Unterschiedliche Kodierung des elektrischen Anschlusses am E-Steller des Turboladers

Fahrzeughersteller: BMW

Motorcode: N47 D20C

T915577 (Foto 49335-00585) REA

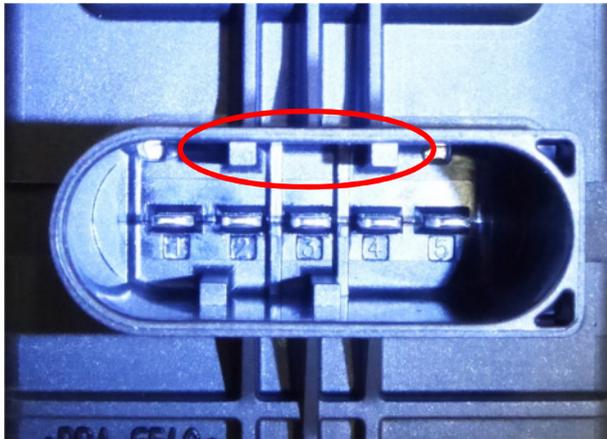
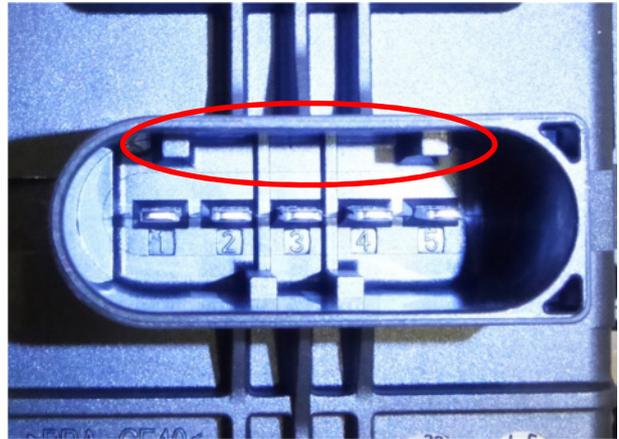
Der Fahrzeughersteller hat in der Übergangsphase des Modellwechsels eine Modifizierung in der elektrischen Ladedruckregelung des Turboladers durchgeführt. Es wurde von der REA (rotary electronic actuator) auf SREA (simple rotary electronic actuator) umgestellt.

Zur Unterscheidung der unterschiedlichen Ausführung des Turboladers wurde die Kodierung des elektrischen Anschlusses sowohl am Turbolader als auch am fahrzeugseitigen Stecker geändert.

Bei der Bestellung ist die Abgrenzung des Produktionsdatums vom Fahrzeug nicht immer eindeutig. Darum sollte ein Abgleich mit der OE- und Ausführungsnummer am alten Turbolader vorgenommen werden. Nachstehende Darstellung des Steckanschlusses unterstützt Sie dabei.

Vor Beginn der Montagearbeiten ist am Fahrzeug zu prüfen, ob der fahrzeugseitige Stecker am gelieferten Turbolader passt. Bei Abweichender Kodierung liegt der falsche Turbolader vor. Die Prüfung auf Richtigkeit hat vor Befüllung des Turboladers mit Erstbefüllungsadditiv zu erfolgen.
